Oggetto: trasmissione delle Osservazioni al progetto definitivo e allo studio di impatto ambientale “Aeroporto ‘Leonardo da Vinci’ di Fiumicino – Progetto di completamento Fiumicino Sud”, redatto da ENAC / Aeroporti di Roma, nell’ambito della procedura di VIA ex Dlgs n. 152/2006

**Osservazioni al progetto definitivo e allo Studio di impatto ambientale
dello “Aeroporto ‘Leonardo da Vinci’ di Fiumicino
– Progetto di completamento Fiumicino Sud”
– nell’ambito della Procedura di Valutazione di Impatto Ambientale
ai sensi del Dlgs n. 152/2006**

18 febbraio 2012

Figura 1-1 Previsione traffico passeggeri (Fonte: ADR)

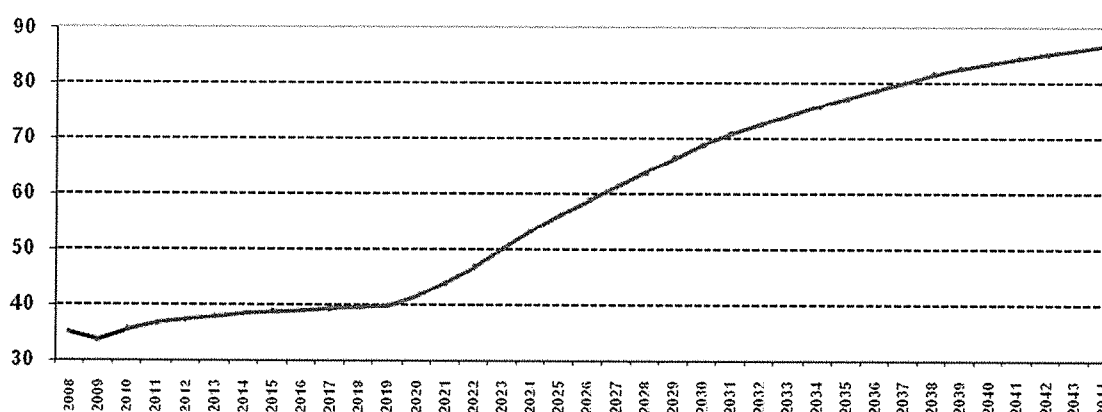
Il progetto riprende la revisione delle proiezioni di domanda al ribasso, conseguenti alla crisi economica, che ha comportato negli ultimi anni una sensibile riduzione dei tassi di crescita del trasporto aereo passeggeri a scala nazionale. Ne consegue la previsione, per il periodo compreso tra il 2012 e lo scenario di progetto (2020) di un tasso di crescita medio limitato al +1,0% annuo, sensibilmente inferiore a quello riscontrato nel periodo 2000-2010 (+3,3%), con conseguente crescita del volume di traffico aeroportuale dagli odierni 36 a circa 40 milioni di passeggeri/anno. Tuttavia, a seconda degli estensori del progetto, a partire dal 2020 si avvierà “... un processo di recupero del gap tra domanda potenziale e traffico ...”, che condurrà l’aeroporto a servire un traffico pari a quasi 70 milioni di passeggeri/anno nel 2030, e ad oltre 80 nel 2040. Tale fenomeno, peraltro, “... si svilupperà in modo graduale poiché è legato a modifiche del network e scelte commerciali da parte dei vettori di non immediata implementazione ...”

Pertanto, il progetto “... ha uno scenario temporale rispetto al quale non si prevedono significativi incrementi di passeggeri e di movimenti ...”. Tale valutazione riguarda peraltro anche il traffico merci, che si prevede continui a riferirsi ad un mercato centrato sul Nord Italia.

Da tale approccio, tutto sommato prudente, discende un dimensionamento degli interventi progettuali che non comporta alcun sostanziale incremento della capacità dello scalo airside, in particolare per quanto concerne il numero e le dimensioni delle piste di volo.

Figura 1-5 Assetto finale sistema in configurazione DUAL HUB

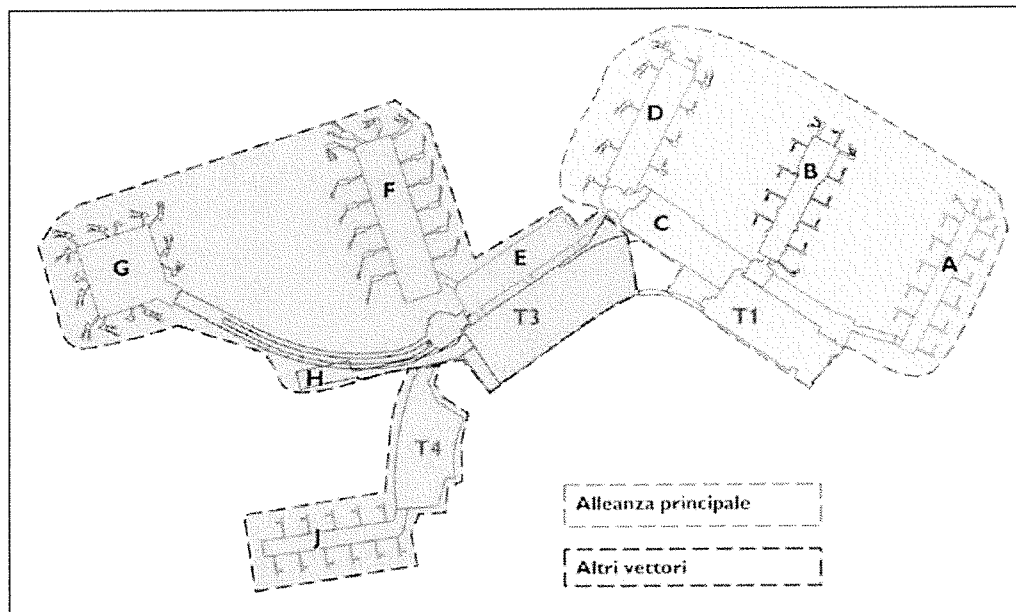
La carenza testé evidenziata assume un certo rilievo innanzi tutto nel caso della riconfigurazione del sistema dei terminal, che viene ricondotta ad uno schema di "dual hub", finalizzato fra l'altro alla separazione delle attività operativa delle compagnie appartenenti all'alleanza principale, operante nello scalo.

Tale soluzione, dotata di evidenti ricadute di carattere regolativo sull'assetto commerciale dei servizi aerei gravitanti sul sistema aeroportuale romano, e tale da influenzare sensibilmente le

previsioni di sviluppo del sistema stesso, con conseguenti variazioni anche degli impatti ambientali, non sembra essere stata valutata in relazione ad alcuna possibilità alternativa.

Figura 9 – Configurazione finale tracciato GRTS

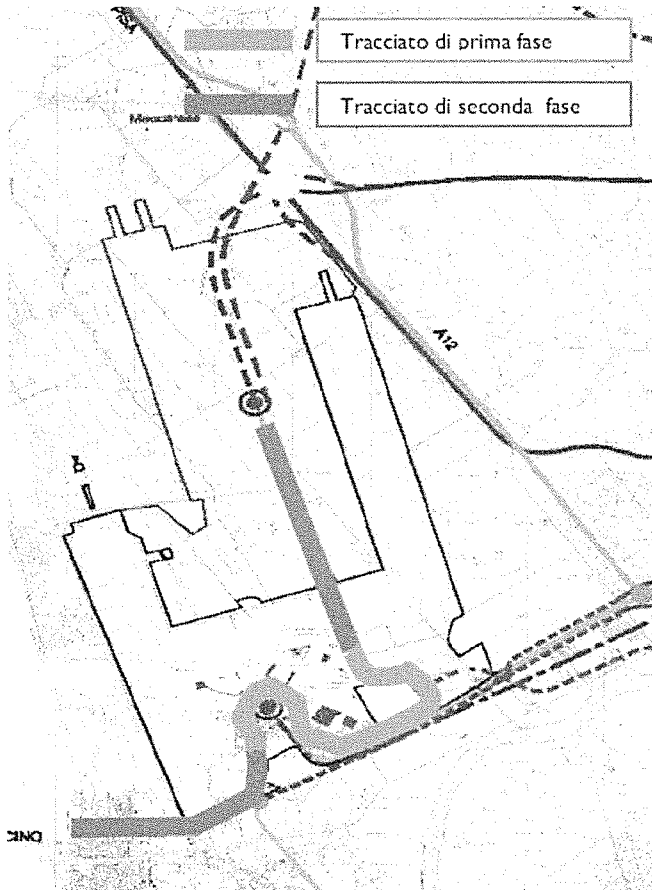
Valgono anche in questo caso le considerazioni, già espresse con riferimento ai collegamenti stradali, secondo le quali **gli elementi addotti dallo studio in esame, relativamente alla realizzazione del people mover ed ai suoi successivi sviluppi, appaiono troppo generiche per essere considerate parte del quadro progettuale dell'intervento.**

In particolare, è opportuno sottolineare che **lo studio non fornisce nessuna valutazione delle condizioni di funzionalità, né alcuna stima dei livelli di utenza attribuibile al sistema people mover nei suoi diversi stadi di sviluppo.** Tale condizione assume particolare rilievo, laddove appare lecito sollevare importanti perplessità circa la reale attrattività di un sistema che imporrà a tutti gli utenti del trasporto pubblico una doppia rottura di carico in accesso all'aeroporto, con conseguenti perditempo, che potrebbero assumere valori anche molto rilevanti laddove il sistema progettato si caratterizzasse per velocità commerciali ridotte e/o per capacità di trasporto limitate.
